**Nadere verklaring ten aanzien van het
MER dijkvak Driel-Lakemond-Kesteren**

Polderdistrict Betuwe

Titel	Nadere verklaring ten aanzien van het MER dijkvak Driel-Lakemond-Kesteren
Opdrachtgever	Polderdistrict Betuwe
Projectleider	ing. H.B. van Ooijen
Auteur(s)	ing. H.B. van Ooijen
Projectnummer	7020032
Aantal pagina's	23
Handtekening	
Datum	23 april 1999

Profielnr. 236+25
Jeeltraject I: Driel

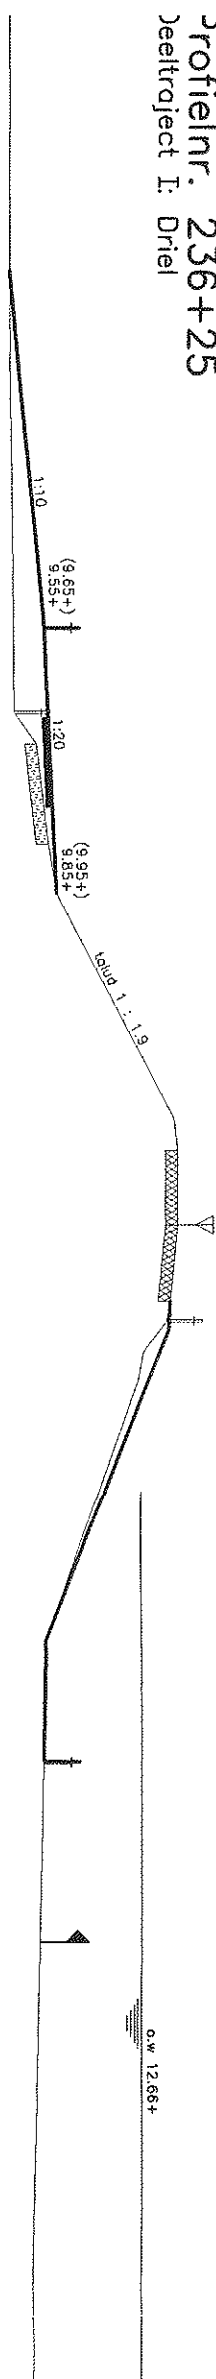
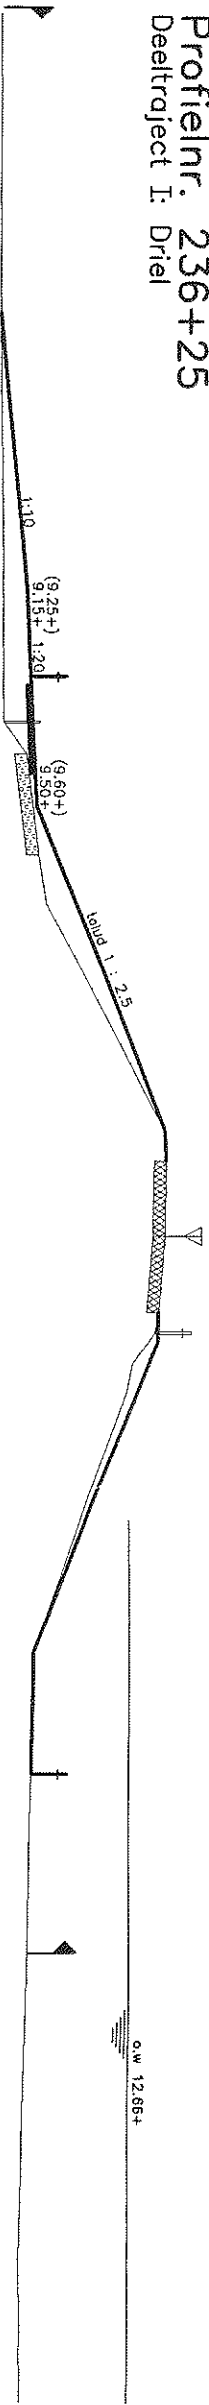
- hmp 236 – 238: Zeer waardevolle dijkvegetatie op het binnentalud. Conclusie: Het actuele binnen talud is stabiel en kan daardoor worden gehandhaafd. Echter, in het plan is op een deel van dit binnentalud een nieuwe afrit voorzien. Een deel van de zeer waardevolle vegetatie wordt om die reden toch tijdelijk in depot gezet.

profielnr. 265
Deeltraject II: Heteren

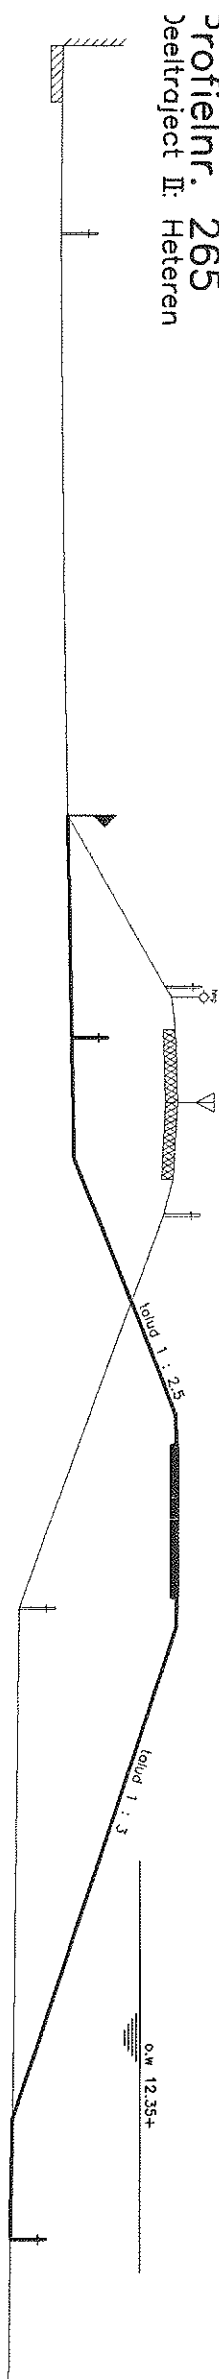
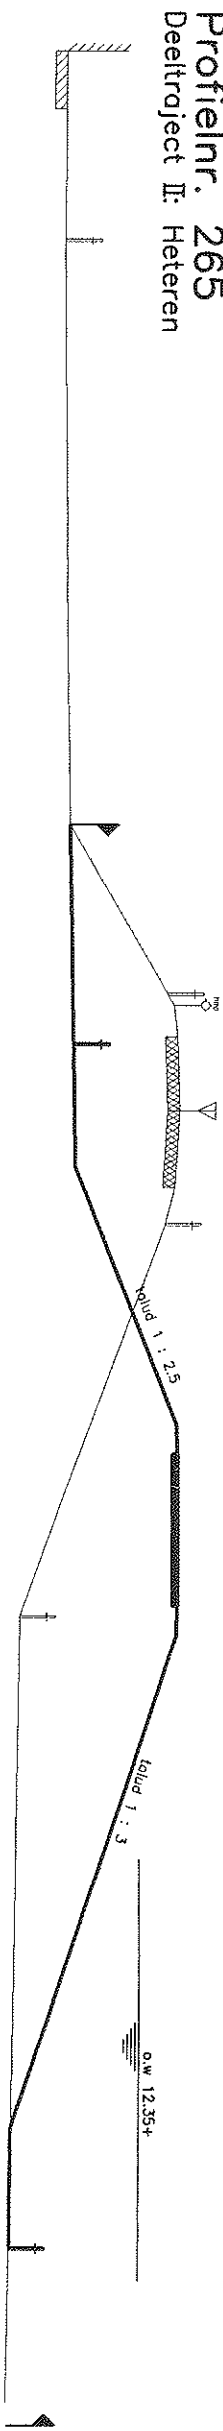
- hmp 264 – 265.5: Zeer waardevolle dijkvegetatie op het binnentalud. Conclusie: Het actuele binnen talud is stabiel en kan daardoor worden gehandhaafd. Echter, er vindt op dit traject een asverschuiving plaats, waardoor de vegetatie moet worden opgenomen en later teruggezet.

profielnr. 309+35
jeeltraject IV: Lakemond

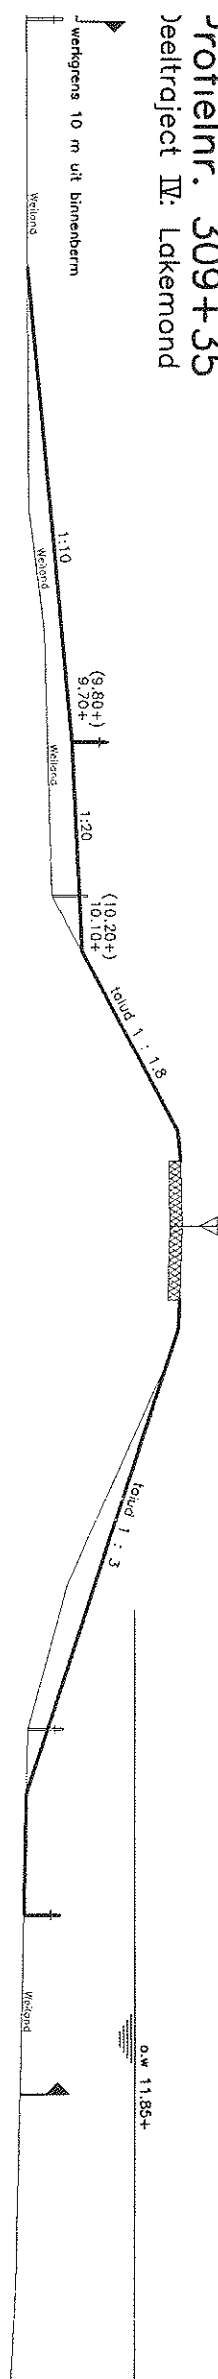
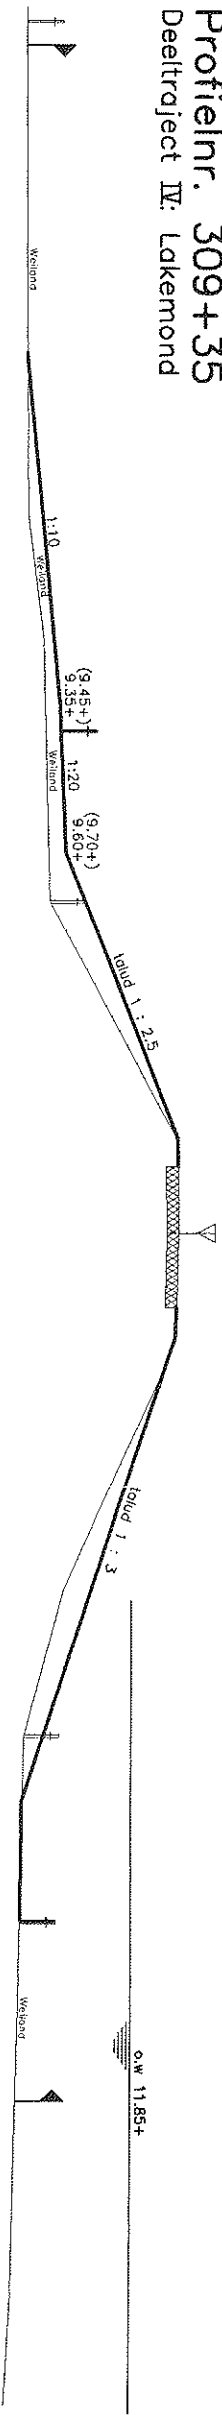
- hmp 308 – 310: Zeer waardevolle dijkvegetatie op het binnentalud. Conclusie: Alleen de bovenzijde van het talud is te behouden. Een berm is benodigd. Er is gekozen voor ontwerpvariant B.
- hmp 314 – 315: Zeer waardevolle dijkvegetatie op het binnentalud. Conclusie: Alleen de bovenzijde van het talud is te behouden. Een berm is benodigd. Er is gekozen voor ontwerpvariant B.
- hmp 315 – 317: Oude hoogstamboomgaard binnendijs. Conclusie: Een berm lengtebesparing is hier mogelijk. Tezamen met een verflauwing van het eindtalud van de binnenberm (1:3 in plaats van 1:10) is het mogelijk de achterste rij bomen te sparen. Er is gekozen voor ontwerpvariant C.

Profielnr. 44+65
Deeltraject V: Opheusden

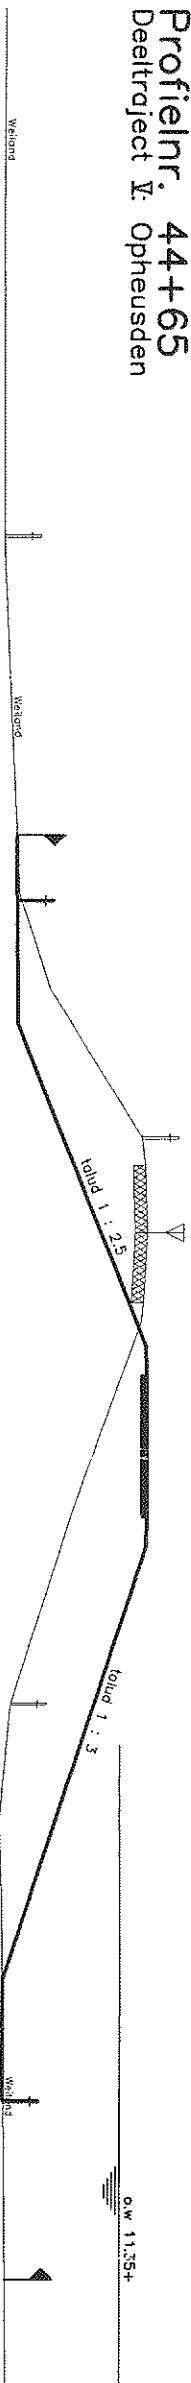
- hmp 44.5: Oude Ginkgo binnendijs. Conclusie: Hier is de mogelijkheid onderzocht de boom te verschuiven (verplanten, zo blijkt uit onderzoek van het polderdistrict, is niet mogelijk)). Door onder de wortels van de boom platen aan te brengen, kan de boom in een van te voren gemaakt sleuf worden verplaatst. Dit lijkt niet haalbaar. Tevens wordt nagegaan of in dit geval (uitzondering, zie bijlage 4) de boom op deze plaats gehandhaafd kan blijven. Een wortelonderzoek zal worden uitgevoerd. De uitslag is naar verwachting overigens niet positief. In de adviesgroepvergadering van 16 april 1999 is het voorstel gedaan om de dijk nog enigszins (circa 2 a 3 m) rivierwaarts te verschuiven. Deze variant heeft de voorkeur van de adviesgroepleden.

Profielnr. 58+70
Deeltraject VI: De Spees

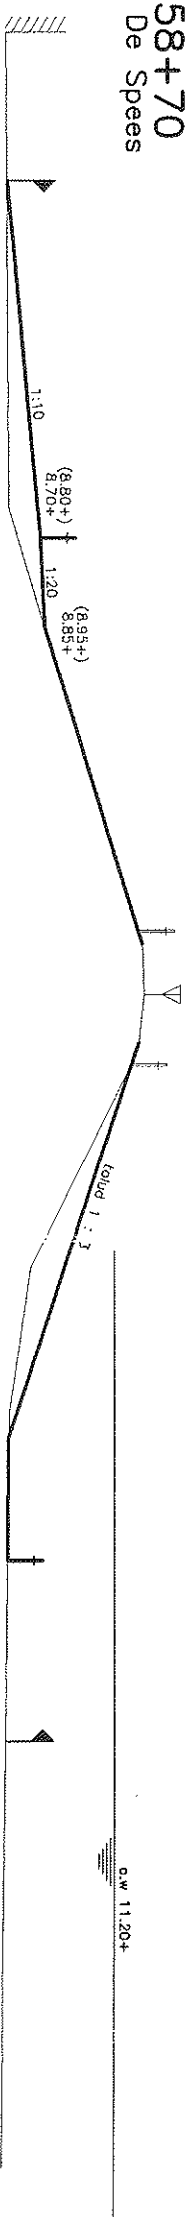
- hmp 58 - 59: Zeer waardevolle dijkvegetatie op het buitentalud. Conclusie: Het actuele buitentalud voldoet hier niet. De voorgestelde aanpak in het MER, het opnemen en terugzetten van de taludvegetatie, wordt hier gehandhaafd.
